**Verslag huishoudelijke elektrische installatie op laagspanning en zeer lage spanning****Algemeen:**

Referentie: 004-20261002-03	Datum controle: 02/10/2026
Keurder: 004

Eigenaar: Onbekend	EAN-code: Onbekend
Adres installatie: Zierbeekhofbaan 1, 1703 - Schepdaal	Nummer teller(s): 1sag3105055900
	Distributienetbeheerder installatie: Fluvius
Datum uitvoering installatie:	☒ Vóór 01/10/1981 ☒ Tussen 01/10/1981 en 01/06/2020 ☐ Vanaf 01/06/2020
Type:	☒ Wooneenheid ☐ Niet-huishoudelijk ☐ PV ☐ Batterij ☐ Laadpaal

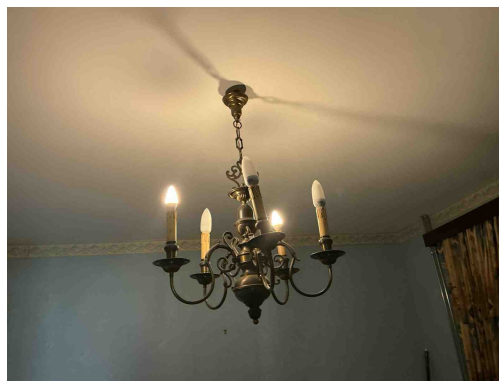
A12 - Het toestel van de klasse I is niet met de beschermingsgeleider verbonden (Boek 1: 5.4.3.6).
Opmerking: Oa slaapkamer 2, Living, zolder

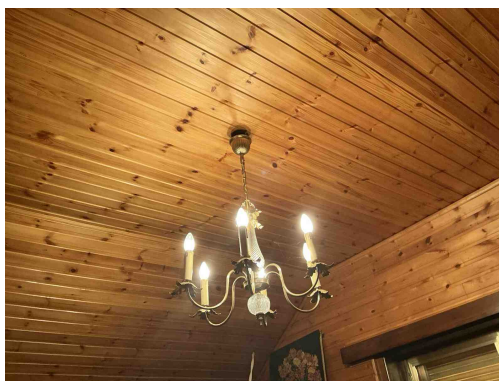
A12 - Het toestel van de klasse I is niet met de beschermingsgeleider verbonden (Boek 1: 5.4.3.6).
Opmerking: Oa slaapkamer 2, Living, zolder

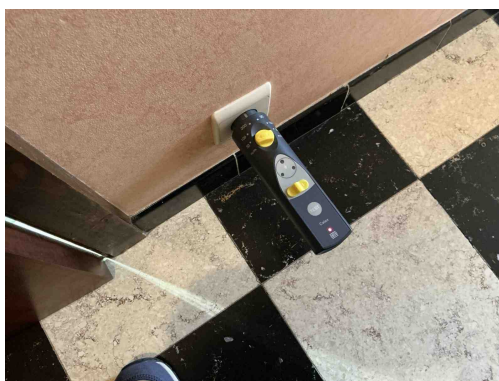
A12 - Het toestel van de klasse I is niet met de beschermingsgeleider verbonden (Boek 1: 5.4.3.6).
Opmerking: Oa slaapkamer 2, Living, zolder

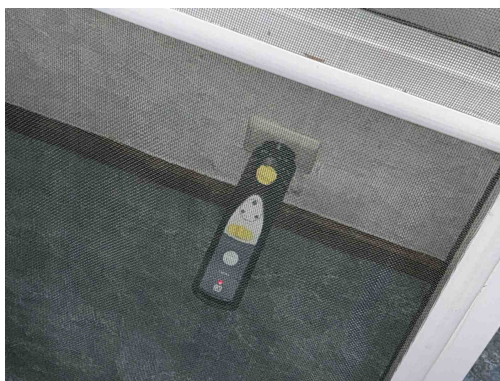
A16 - Er is geen continuïteit van de beschermingsgeleider van de contactdoos (Boek 1: 5.4.3.4).
Opmerking: Oa slaapkamer 2

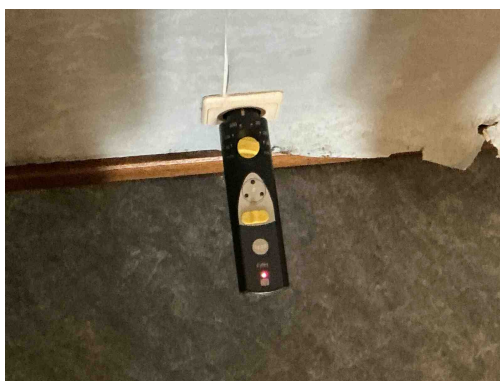
A16 - Er is geen continuïteit van de beschermingsgeleider van de contactdoos (Boek 1: 5.4.3.4).
Opmerking: Oa slaapkamer 2

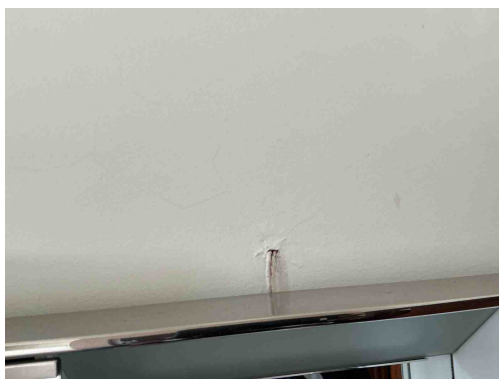
A16 - Er is geen continuïteit van de beschermingsgeleider van de contactdoos (Boek 1: 5.4.3.4).
Opmerking: Oa slaapkamer 2

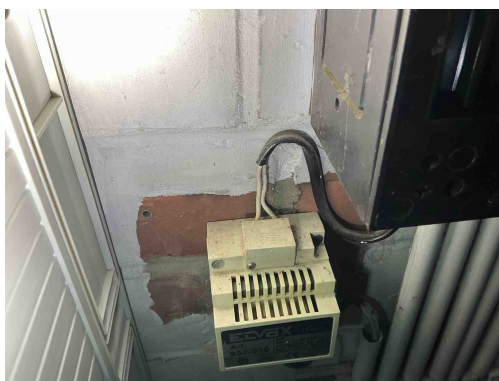
C21 - Het gebruik van geleiders van het type VOB, zonder bijkomende afscherming is niet toegestaan (Boek 1: 5.2.9.6).
Opmerking: Oa badkamer, garage

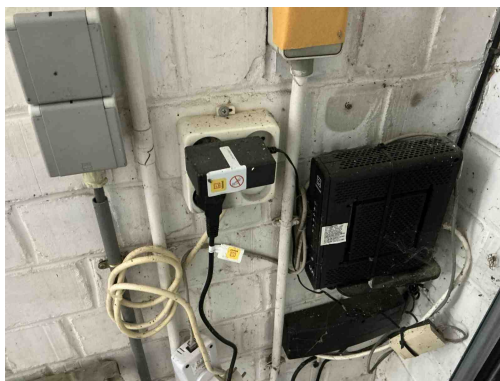
D08 - De nodige markeringen op de beveiligingstoestellen ontbreken of zijn onleesbaar (Boek 1: 5.3.5.5).

Opmerking: Oa bord 1

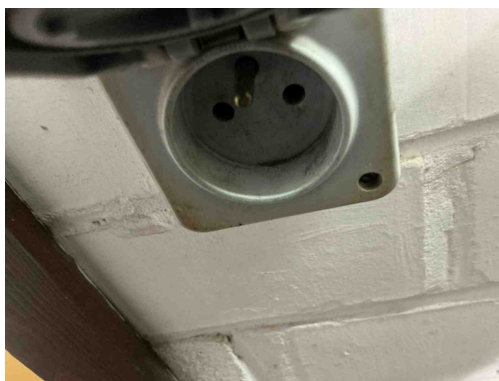
T21d - Het elektrisch materieel is niet geplaatst volgens de voorschriften van de fabrikant/ regels van goed vakmanschap. (Boek 1: 1.4.1.3) Oa materiaal niet geschikt voor de toepassing. Zie plaatsingsfiche fabrikant.

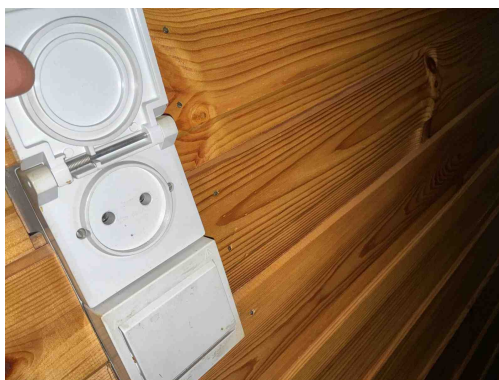
T11 - De contactdozen waarvan de toegekende stroomsterkte maximaal 16A en de toegekende spanning maximaal 250V bedraagt en niet bedoeld zijn voor de voeding van een of meerdere verbruikstoestellen voor een specifiek doel en niet geplaatst zijn in of op schakel- en verdeelborden, beschikken niet of IPXX-D (incl. gemeenschappelijke delen residentieel geheel) (Boek 1: 4.2.2.3/5.3.5.2).

Opmerking: Oa garage, zolder

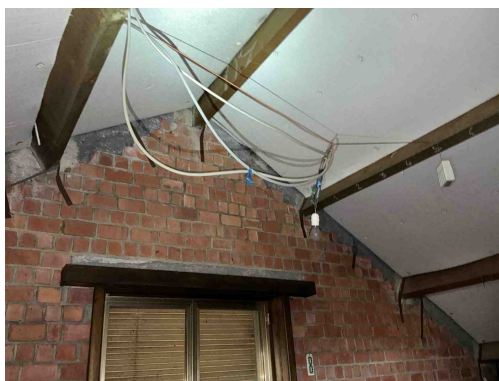
T11 - De contactdozen waarvan de toegekende stroomsterkte maximaal 16A en de toegekende spanning maximaal 250V bedraagt en niet bedoeld zijn voor de voeding van een of meerdere verbruikstoestellen voor een specifiek doel en niet geplaatst zijn in of op schakel- en verdeelborden, beschikken niet of IPXX-D (incl. gemeenschappelijke delen residentieel geheel) (Boek 1: 4.2.2.3/5.3.5.2).

Opmerking: Oa garage, zolder

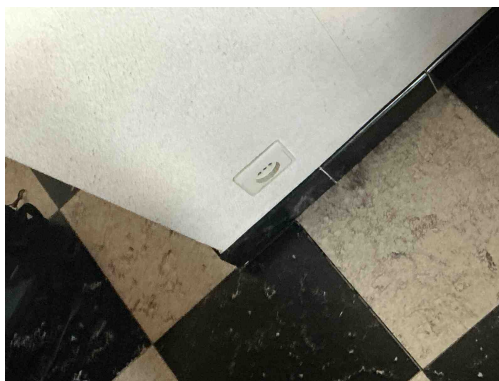
C13 - Onvoldoende bevestiging van de leiding(en) (Boek 1: 5.2.9.5).
Opmerking: Oa zolder

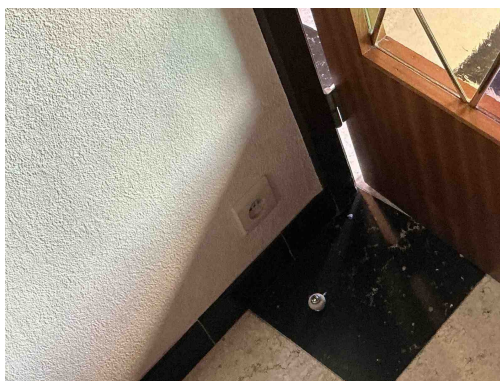
A20 - Er bevindt zich een contactdoos zonder beschermingsgeleider in de elektrische installatie. Deze is niet geplaatst achter een differentieelstroombeschermingsinrichting met grote (max. 30mA) of zeer grote (max. 10mA) gevoeligheid. (Boek 1: 8.2.1.b)
Opmerking: Oa living, hal

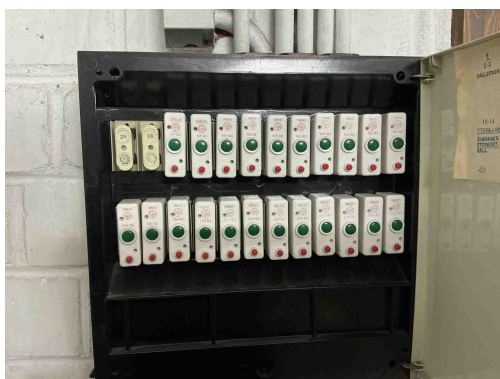
A20 - Er bevindt zich een contactdoos zonder beschermingsgeleider in de elektrische installatie. Deze is niet geplaatst achter een differentieelstroombeschermingsinrichting met grote (max. 30mA) of zeer grote (max. 10mA) gevoeligheid. (Boek 1: 8.2.1.b)

Opmerking: Oa living, hal
